**Autorité environnementale**

**Avis délibéré de l’Autorité environnementale  
sur l’installation nucléaire de base n°167 -  
Flamanville 3 (réacteur EPR) – EDF (50)**

**N°Ae : 2021-106**

Avis délibéré n 2021-106 adopté lors de la séance du 22 décembre 2021

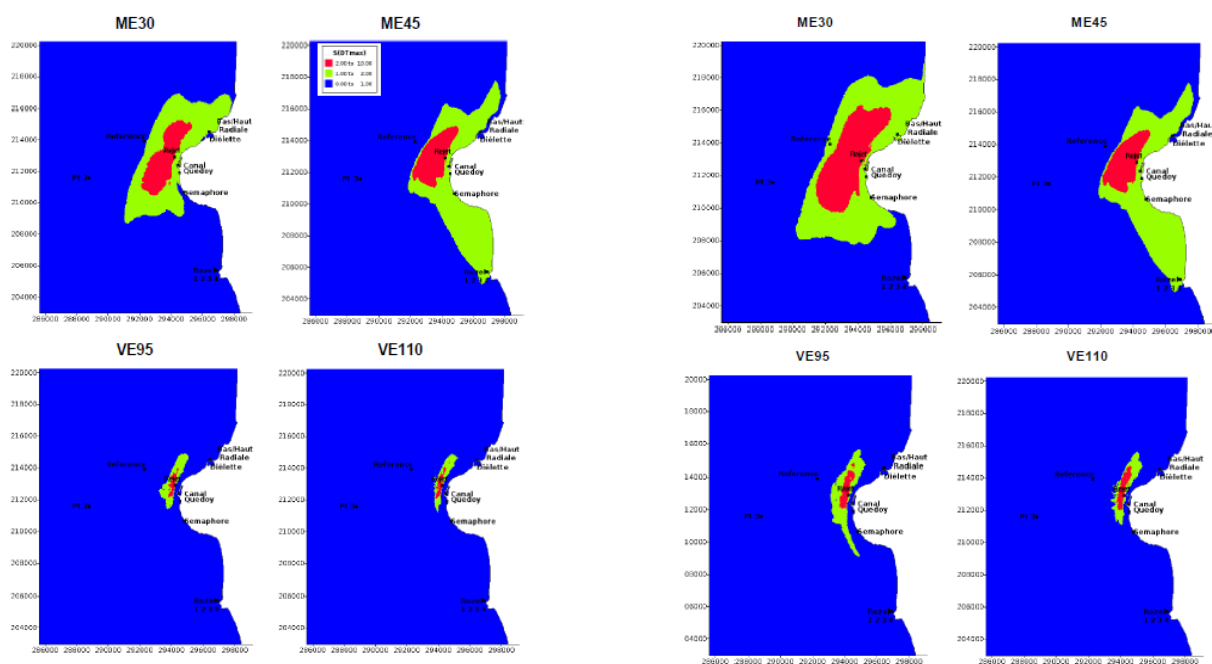
L'incidence du fonctionnement de l'EPR a été simulée.
